2.2 (2) K断層

薄片試料観察(H24-D1-3 深度57.20m)

第536回審査会合
机上配付資料1 修正後

連続性評価の具体的プロセス(防潮堤等, 起点破碎部:H24-B8-35, ②)[A-A' 断面]

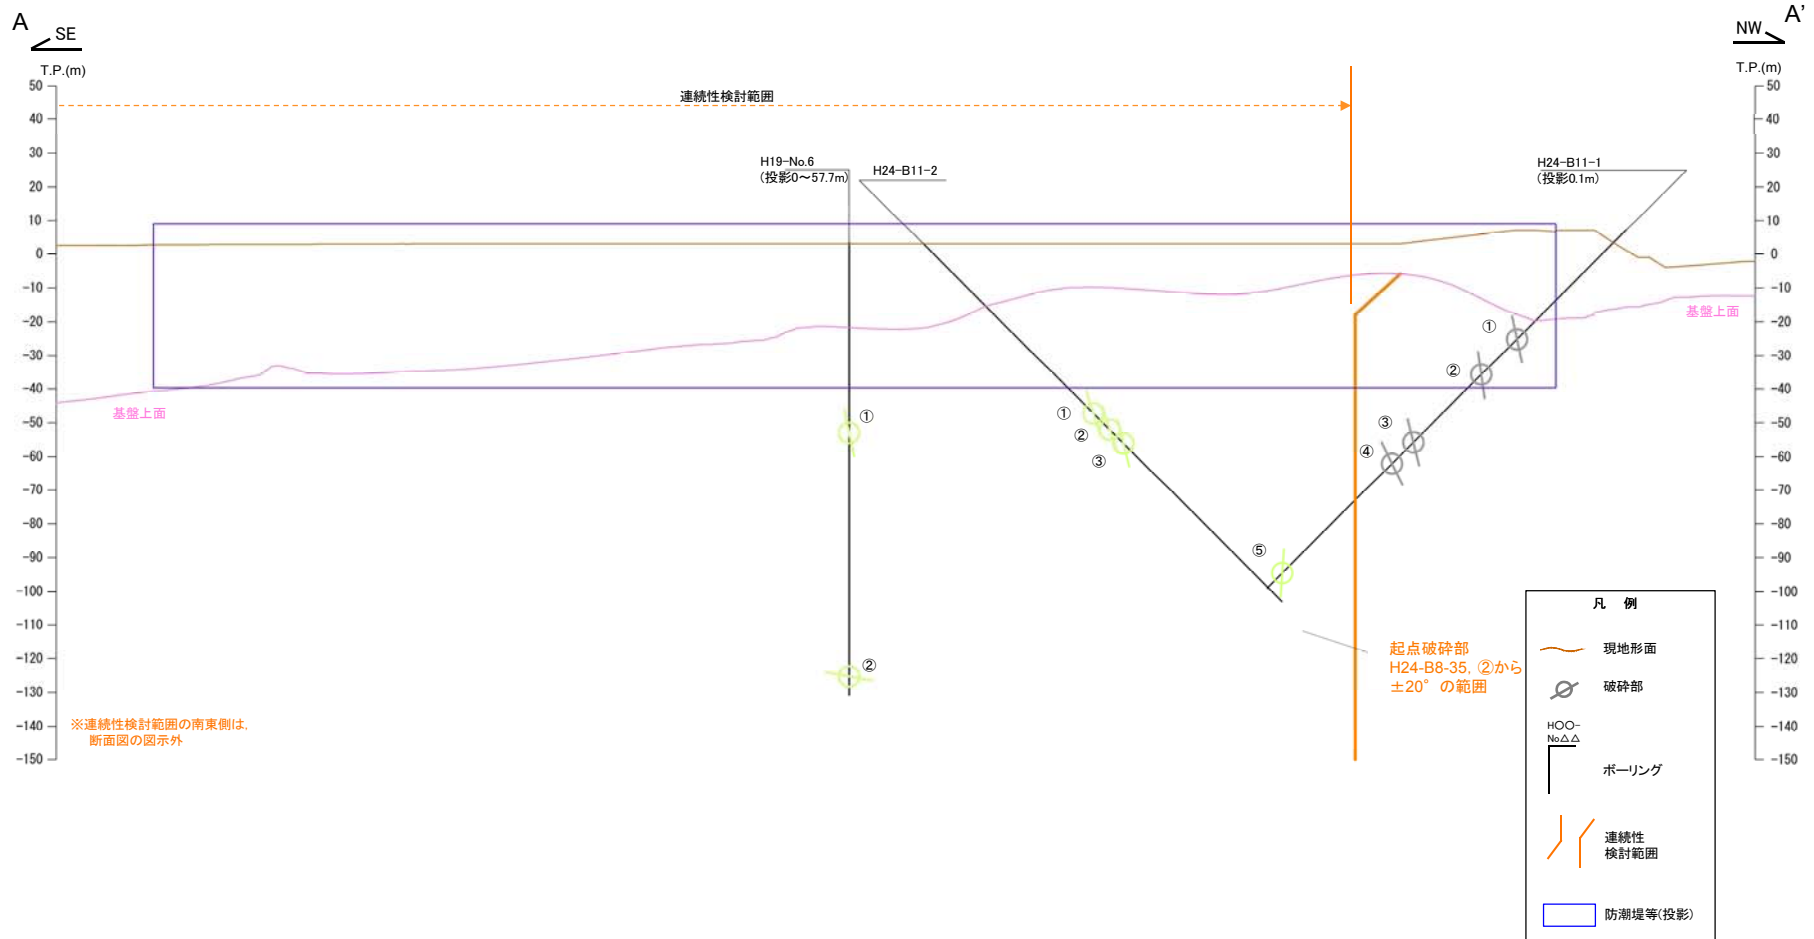
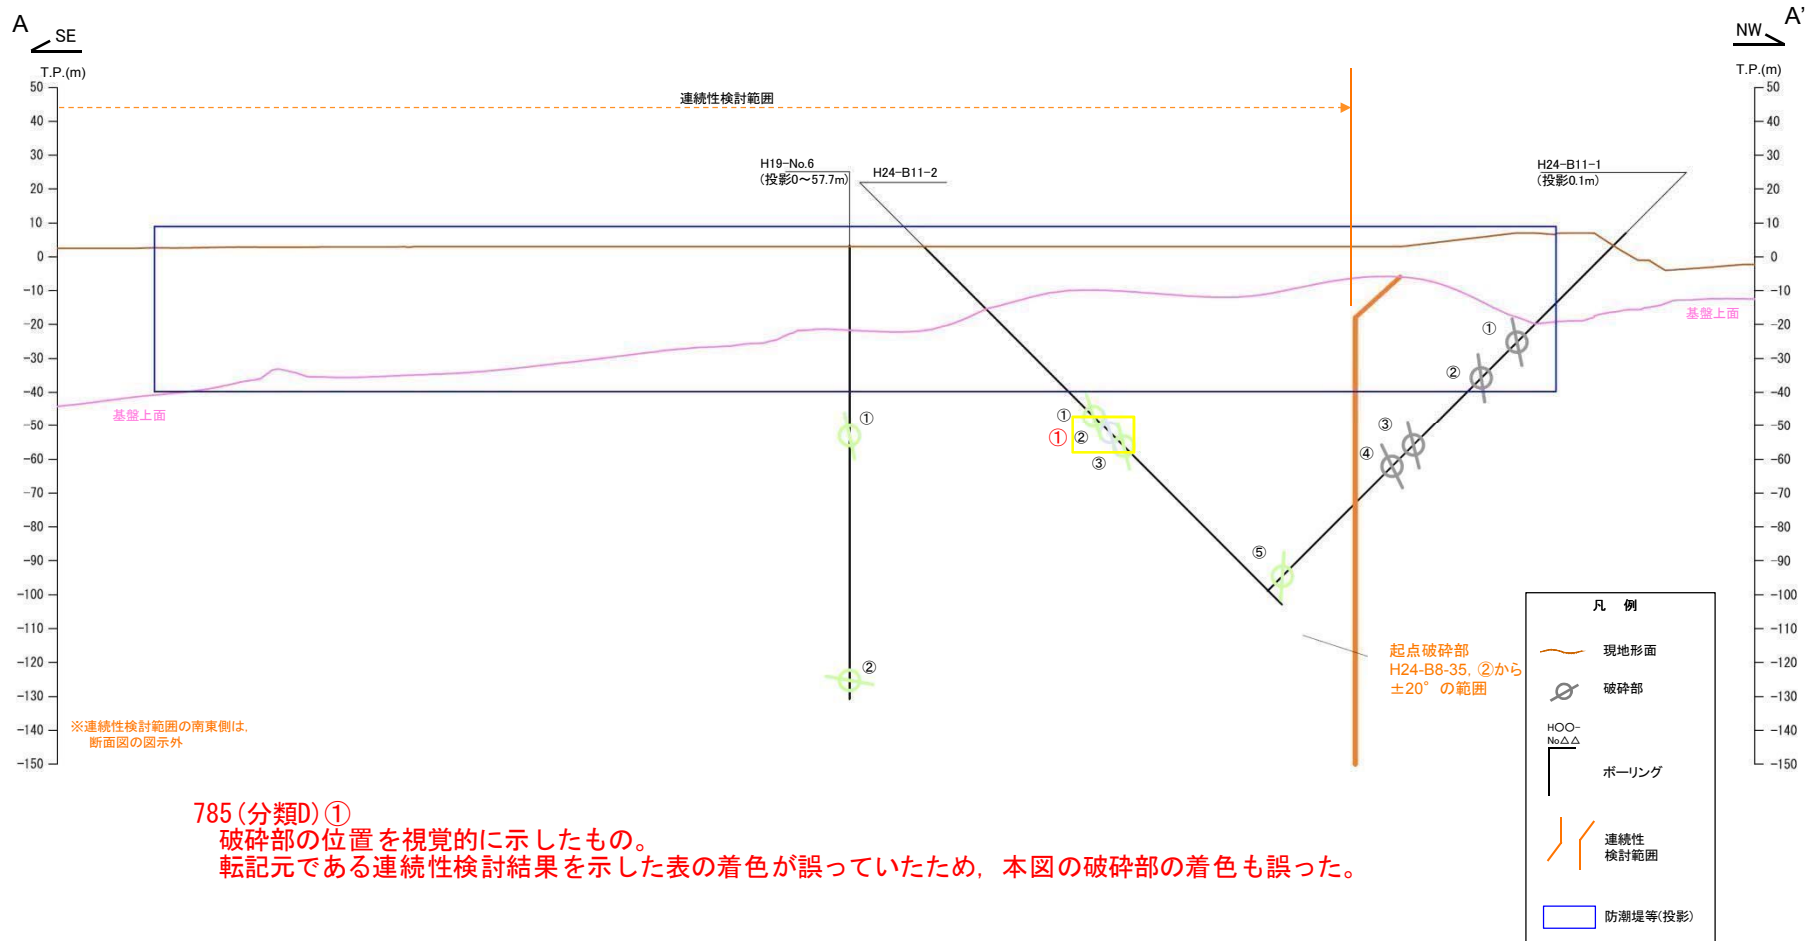
785 (分類D) ①
